Vedr. Jonstrupvangvej 150N - Jonstrup Skole

Furesø kommunes sag nr. 25/7007, Dok nr. 32069/26

Der søges om dispensation fra:

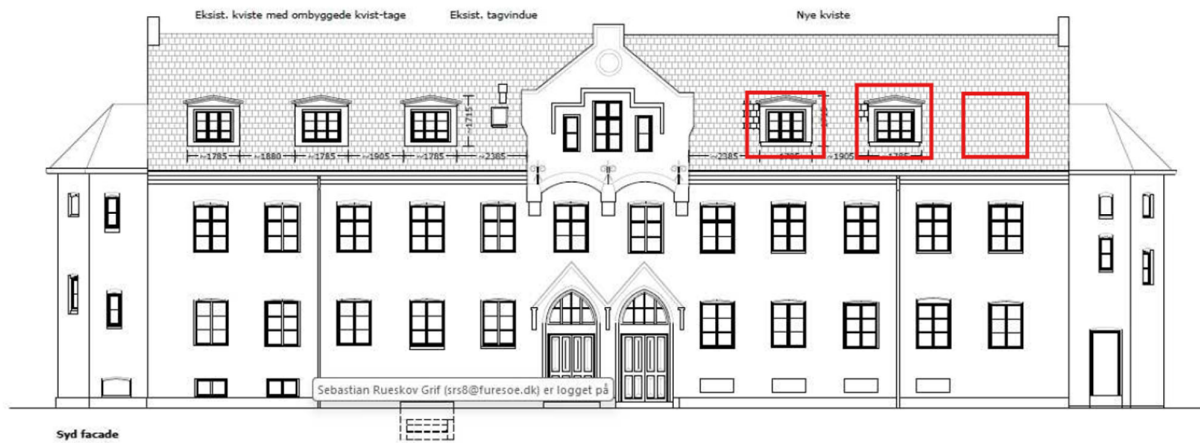
Med afsæt i beskrivelsen af bevaringsværdierne i lokalplanen vurderes det fremsendte forslag at skæmme facaden og derved bygningens symmetri ved at opføre 2 kviste. Derfor anbefaler Furesø By og Land at

- Der gives tilladelse til at opføre 3 og ikke 2 kviste for at understøtte bygningens bevaringsværdier bedst.

Der vil forsat være lidt spil i symmetrien i det, vindues- og dørsætning i tårnbygningerne varierer lidt. Men hvor kviste på alene den ene side af frontispicen var acceptabelt iht. vurdering i bevaringsbeskrivelsen, vurderes 2 nye kviste på den anden side, at få den resterende tagflade til at fremstå ubalanceret.

Derfor anbefales det at opføre 3 kviste og i samme udtryk som eksisterende.
